D-1 トレンチ ⑤層粒度分析結果 “テフラを含まない層準”に2試料データ (No.活-15) を追加、北西法面スケッチに「美浜テフラを挟む層」のハッチ (No.活-16) を追加、北法面スケッチにテフラ降灰層準 (No.活-17) を追加、凡例から“土壌化部” (No.活-18) を削除

敦賀発電所発電用原子炉設置変更許可申請書 (平成27年11月5日)
添付書類六 変更に係る発電用原子炉施設の場所に関する気象, 地盤,
水理, 地震, 社会環境等の状況に関する説明書
6-7-4-826頁

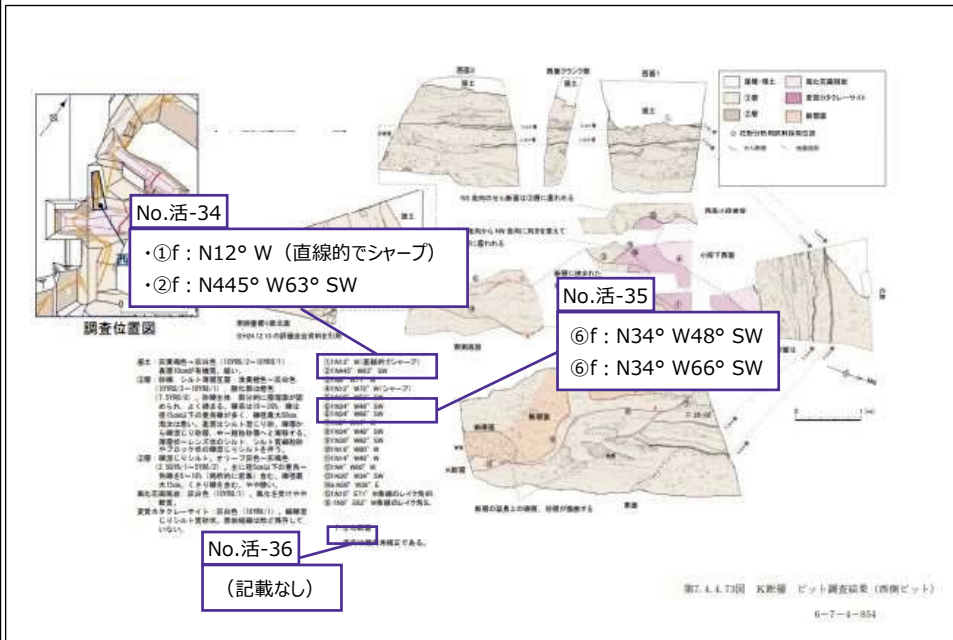
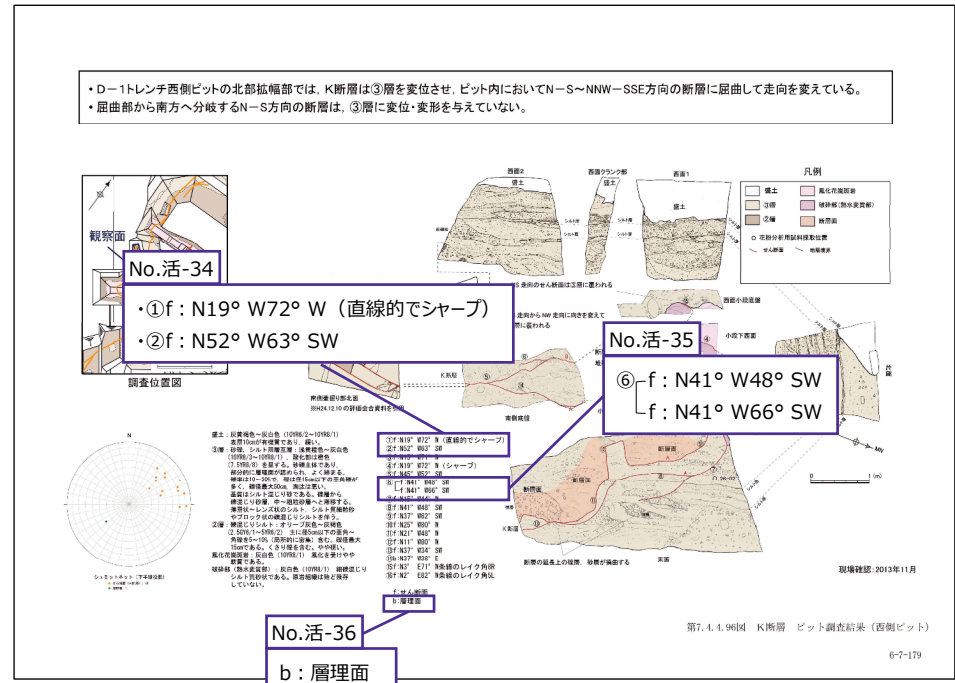
K断層 ピット調査結果 (西側ピット) ①②の誤記 (No.活-34) を修正、⑥の記載方法 (No.活-35) を修正、凡例 (No.活-36) を修正

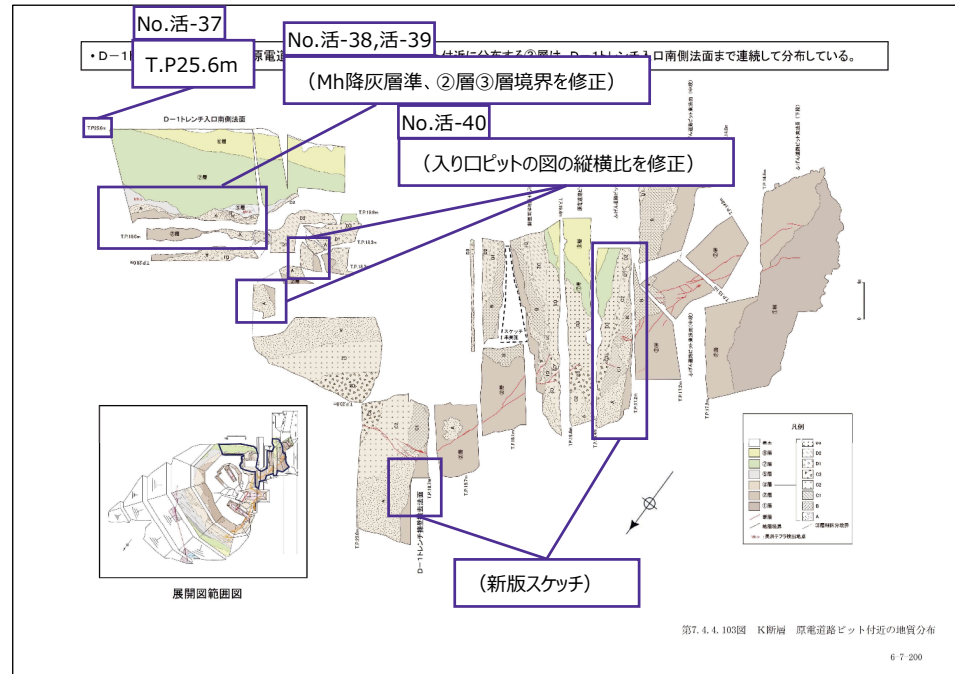
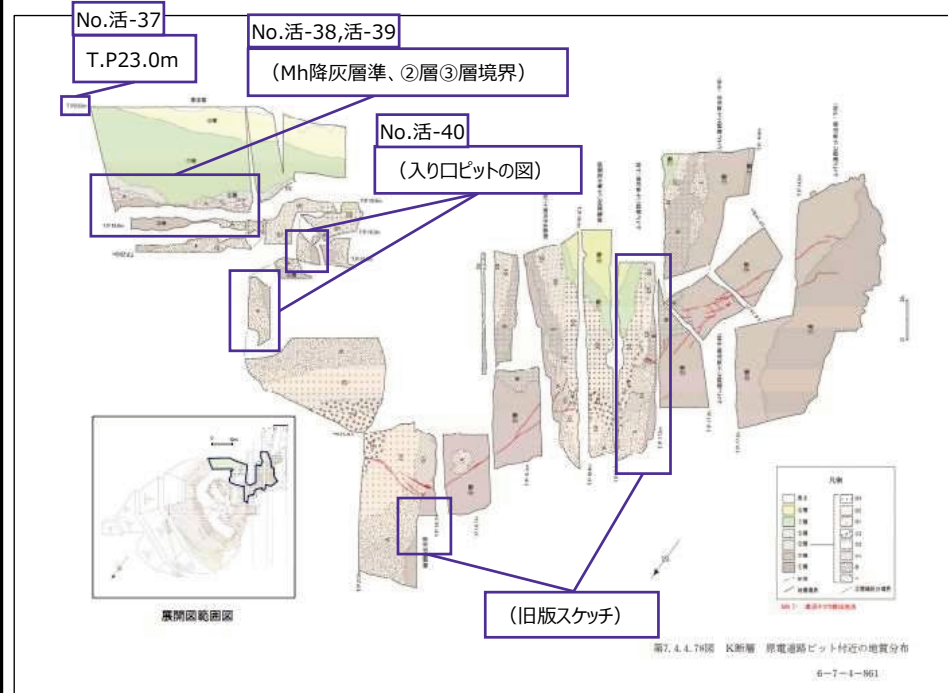
K断層 原電道路ピット付近の地質分布 南法面の高さ (No.活-37) を修正、Mh降灰層準 (No.活-38) を微修正、②層③層境界 (No.活-39) を修正、入口ピットの図 (No.活-40) の縦横比を修正

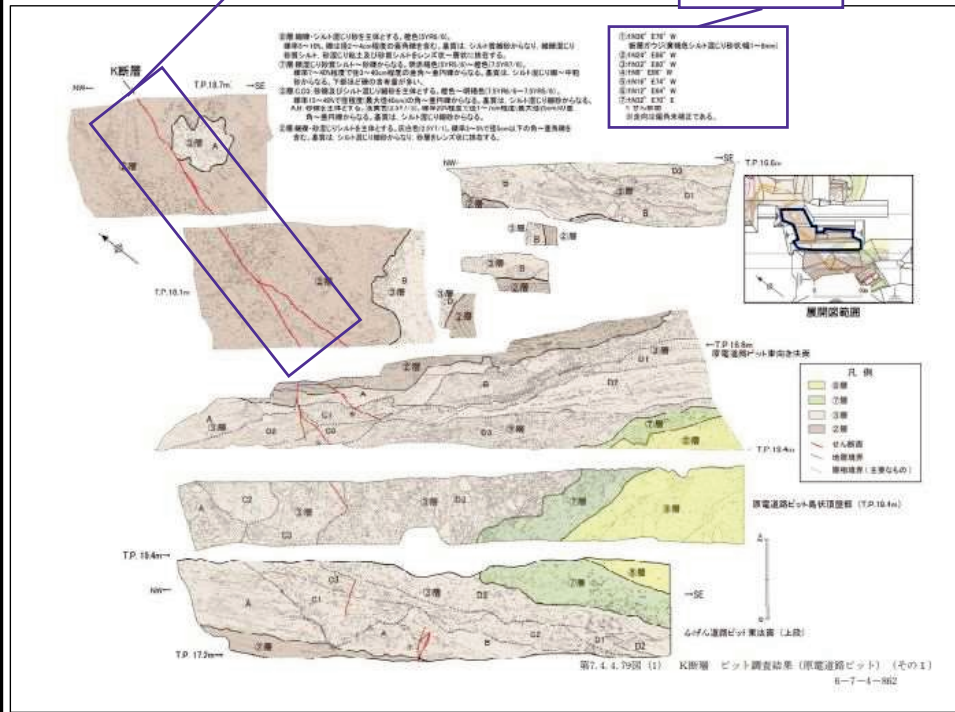
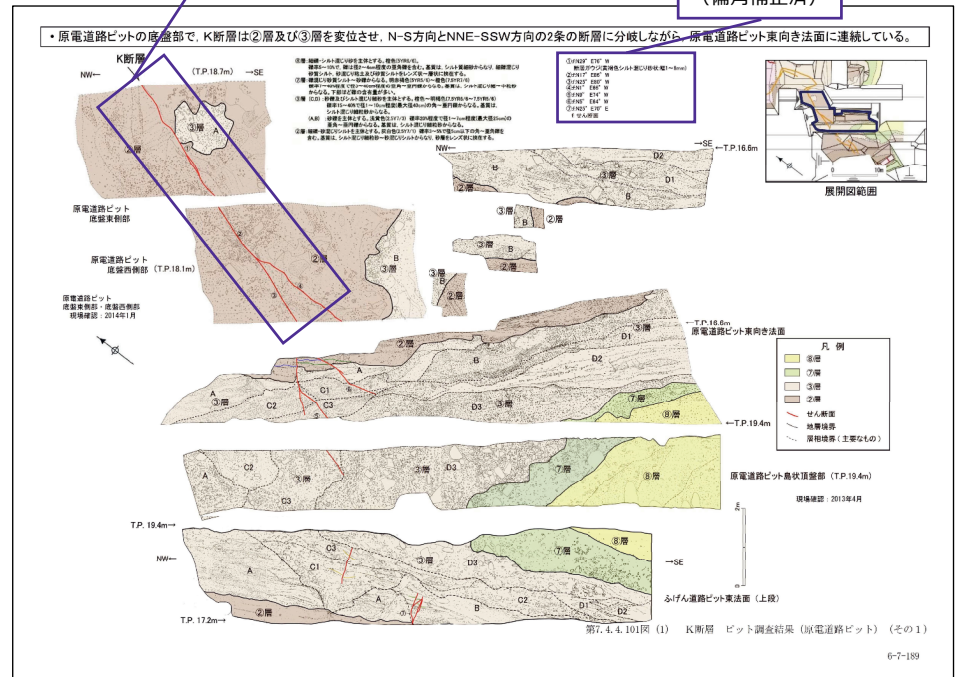
K断層 ピット調査結果 (原電道路ピット) (その1) 走向・傾斜の測定位置 (No.活-41) を修正

No.活-41

No.活-41

(走向・傾斜測定位置を記載)

第7.4.4.101図 (2) K断層 ピット調査結果 (原電道路ピット) (その2)

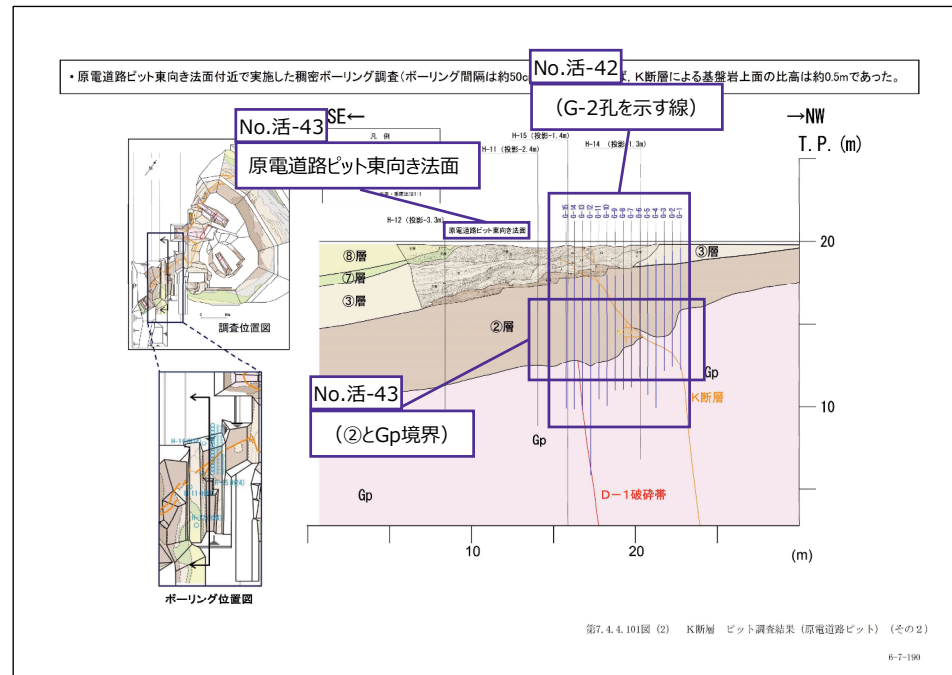
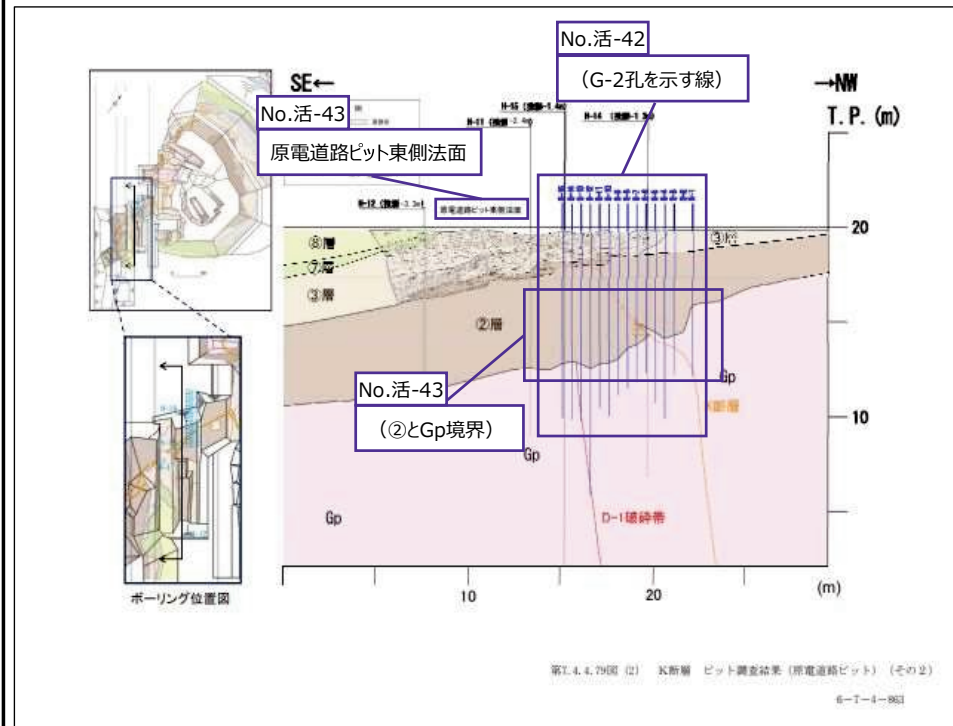
K断層 ピット調査結果 (原電道路ピット) (その2) G-2孔提示線 (No.活-42) を表示、
調査データに基づく基盤上限面 (No.活-43) 及びスキッチの法面名 (No.活-43) を修正

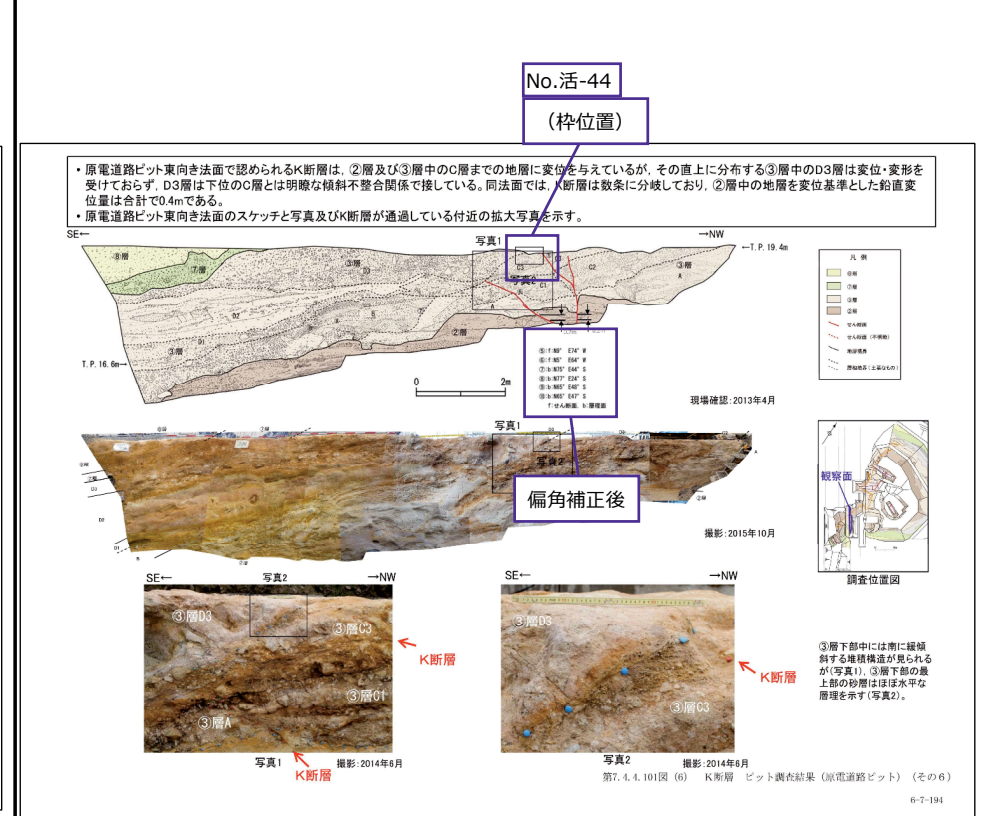
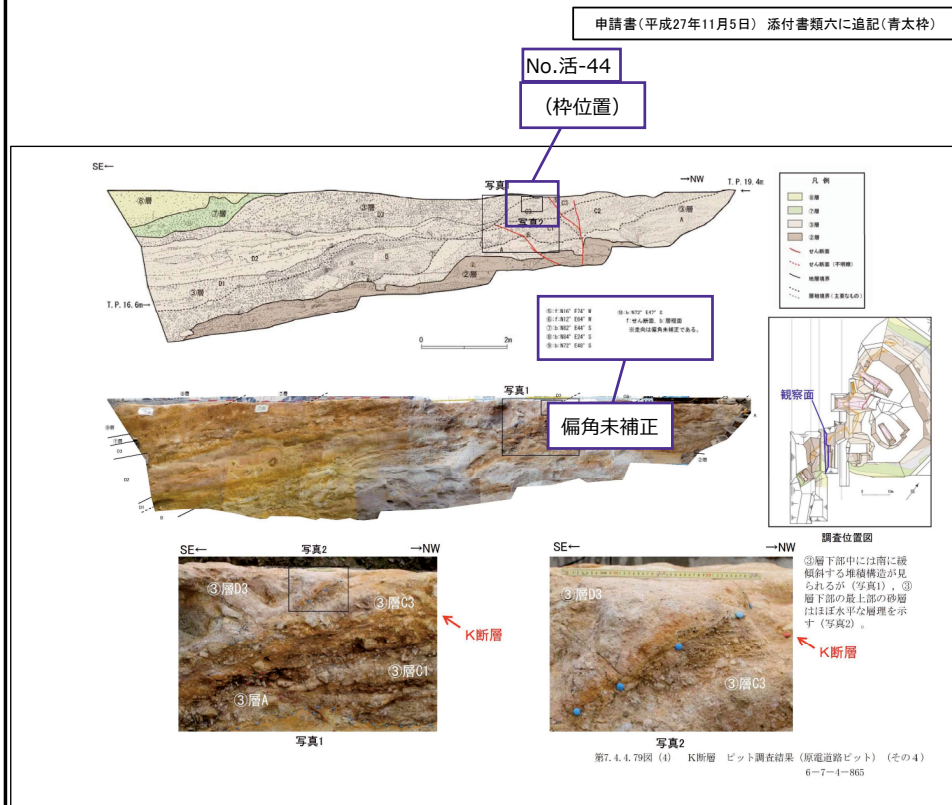
K断層 ピット調査結果 (原電道路ピット) (その4) 写真2の枠内に断層が入るように枠位置 (No.活-44) を修正

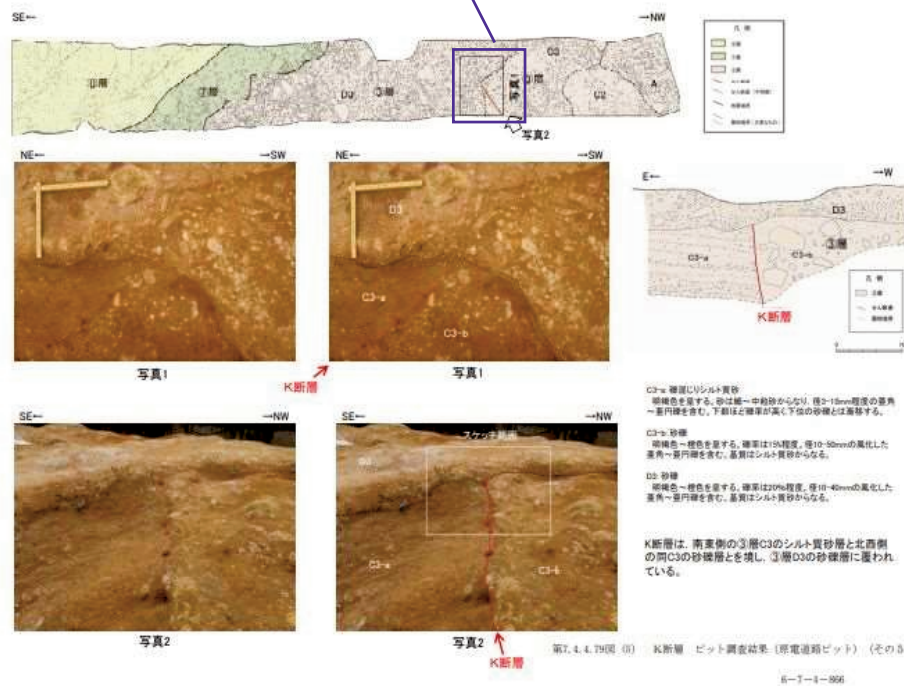
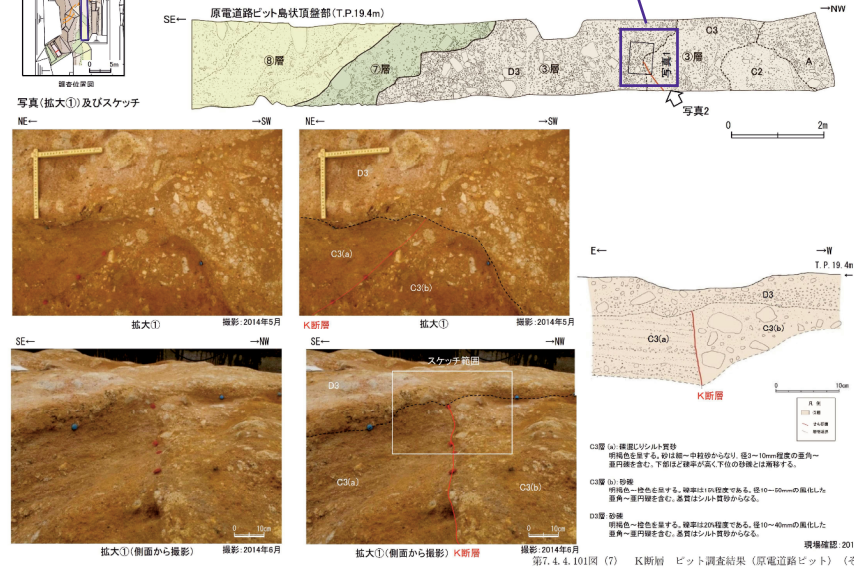
K断層 ピット調査結果 (原電道路ピット) (その5) 写真1の拡大範囲 (No.活-45) を修正

No.活-45
(拡大枠)

No.活-45
(拡大枠)

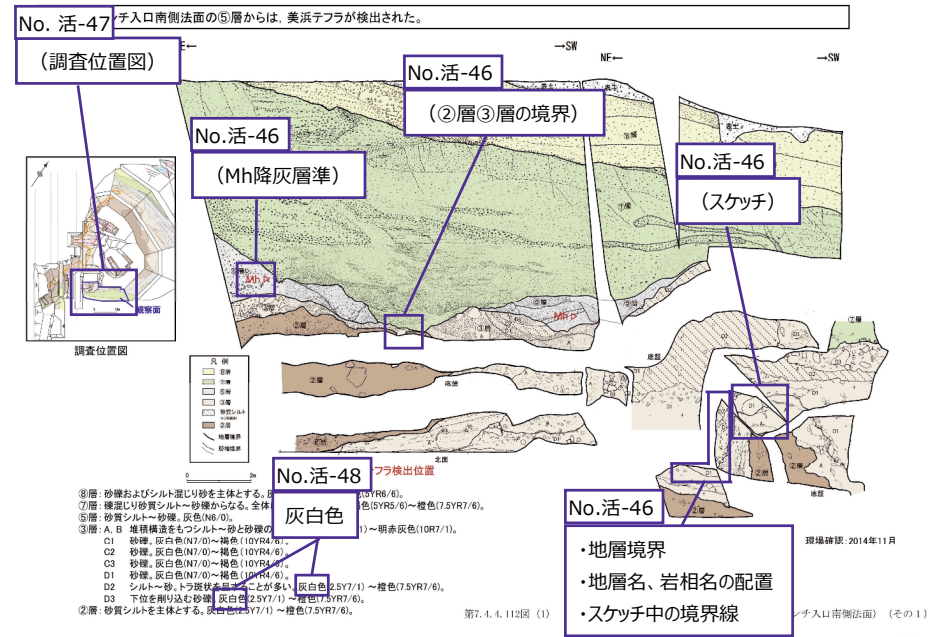
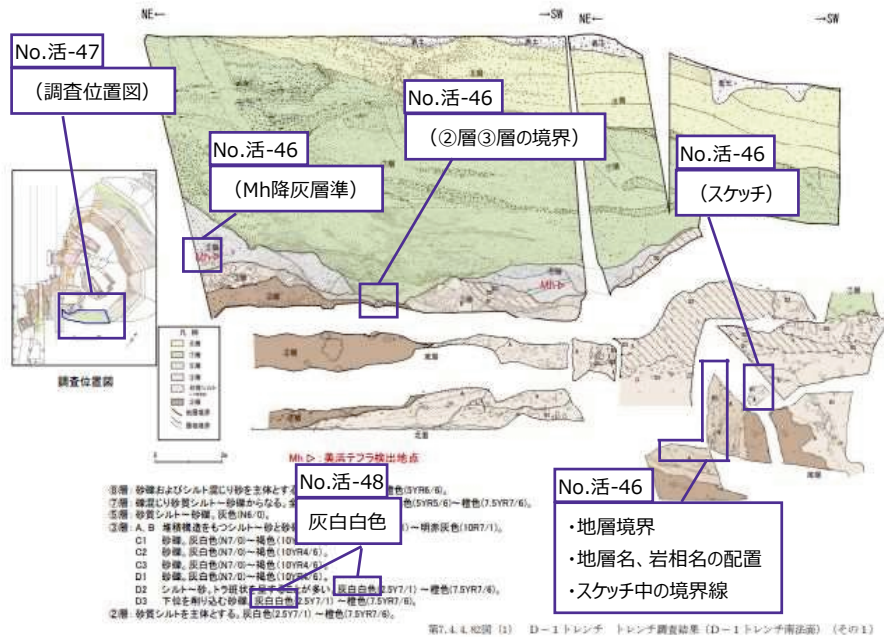
D-1トレンチ トレンチ調査結果 (D-1トレンチ南法面) (その1) 南法面及び入口ピットのスケッチ (No.活-46) を修正、調査位置図の範囲 (No.活-47) を修正、記載の誤字 (No.活-48) を修正

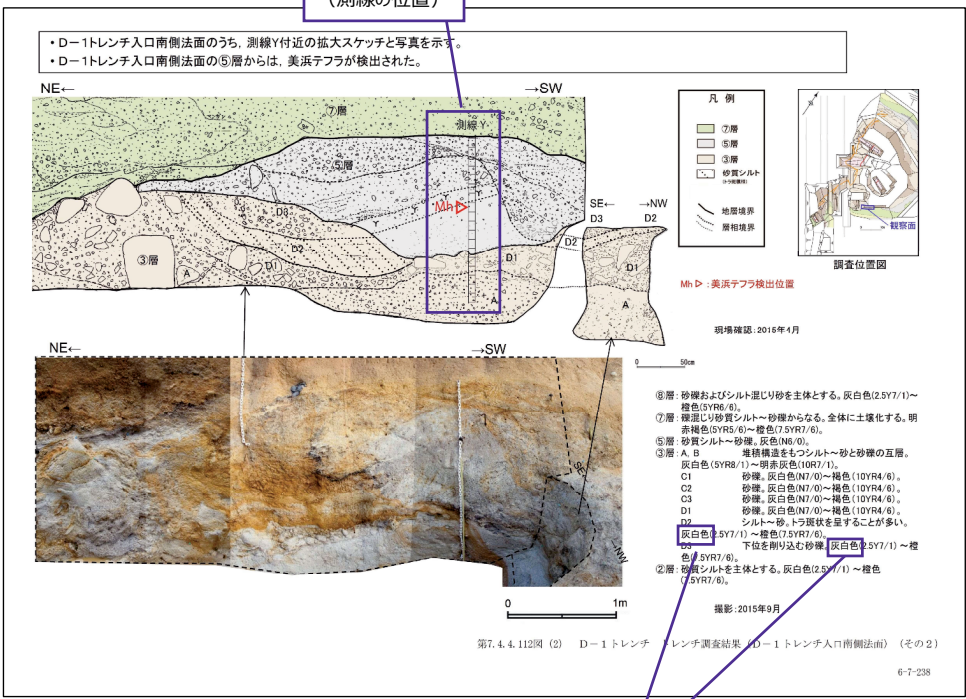
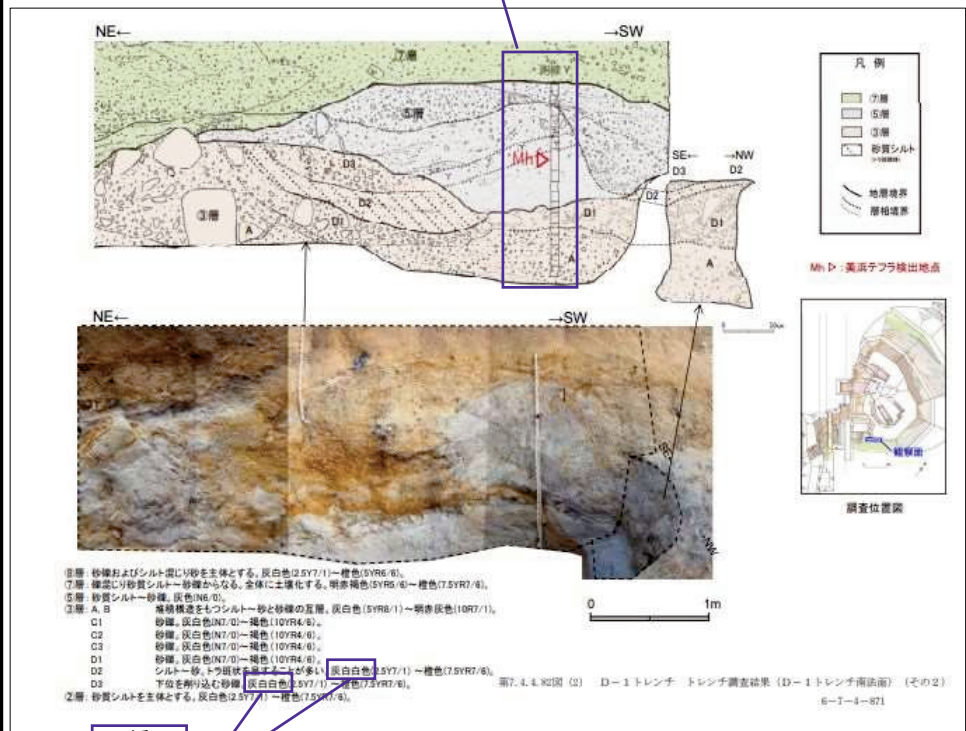
D-1トレンチ トレンチ調査結果 (D-1トレンチ南法面) (その2) テフラ分析測線 (No.活-49) を修正、記載の誤字 (No.活-50) を修正

No.活-49 (測線の位置)
 申請書 (平成27年11月5日) 添付書類六に追記 (青太枠)

No.活-49 (測線の位置)

No.活-50
 灰白色

No.活-50
 灰白色
